# 改善箇所説明図①

## 改善の内容

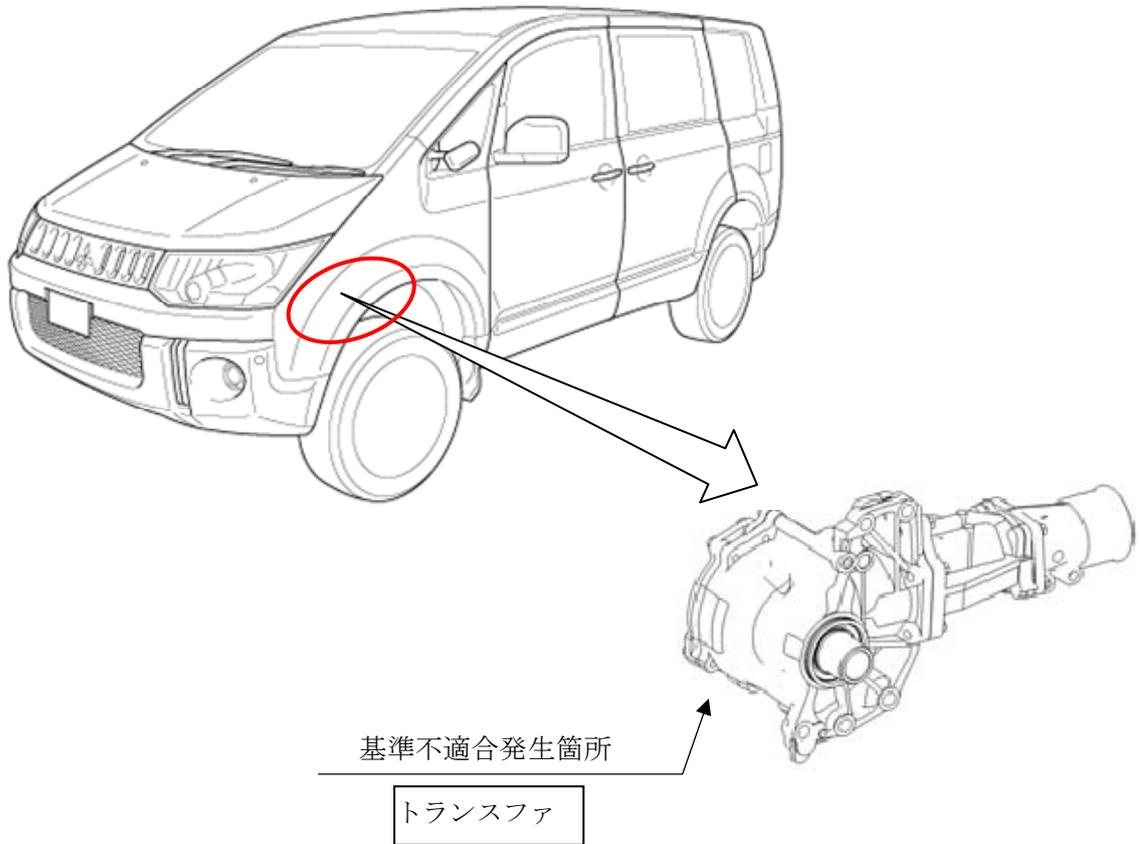
トランスファのオイルシール取付穴加工が不適切なため、オイルシールが抜けるものがある。そのため、オートマチックトランスミッションフルード(ATF)がトランスファへ流出し、ATF油圧が低下し、変速不良とともにエンジン警告灯、警告表示が点灯し、最悪の場合、走行不能に至るおそれがある。

全車両、トランスファを点検し、該当するものはトランスファを良品と交換する。

注：図中の  内は、点検、交換する部品を示す。

識別：助手席側ドアロアヒンジのドア側取付けボルト（下側）頭部に、白色または黄色ペイントを塗布する。
